**El nuevo rodillo tensor es diferente al anterior y no se puede tensar.
Kit de correa de distribución CT1168K1 / WP1 / WP2 para Audi, Seat, Skoda y VW.
Varios modelos TDI Common Rail de 1.4 - 2.0, EA288**

Fig. 2

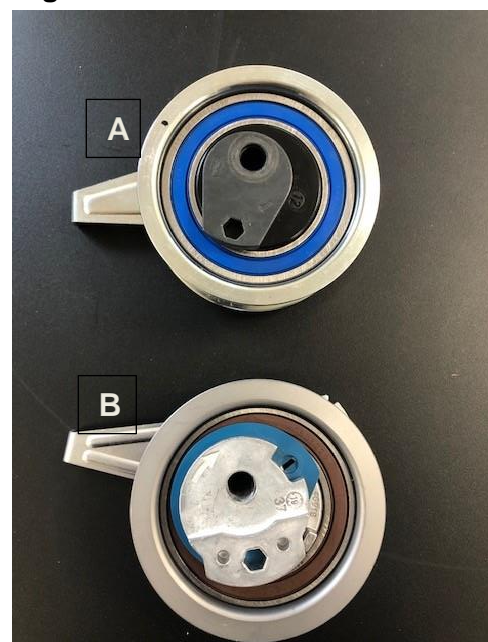
El rodillo tensor suministrado V56390 difiere ópticamente del rodillo tensor montado en el vehículo. Aparentemente, no se puede tensar tal como está descrito en las instrucciones de montaje.

El fabricante del vehículo utiliza dos diseños de rodillos diferentes. También en el Kit de Continental puede estar incluida una u otra variante.

A = Fabricante Gates
B = Fabricante Litens

La característica distintiva es la excéntrica de ajuste del rodillo tensor. Con el rodillo tensor A = Gates no es necesario utilizar la herramienta de fijación T10265. Aparte de esto, el proceso de tensión es idéntico.
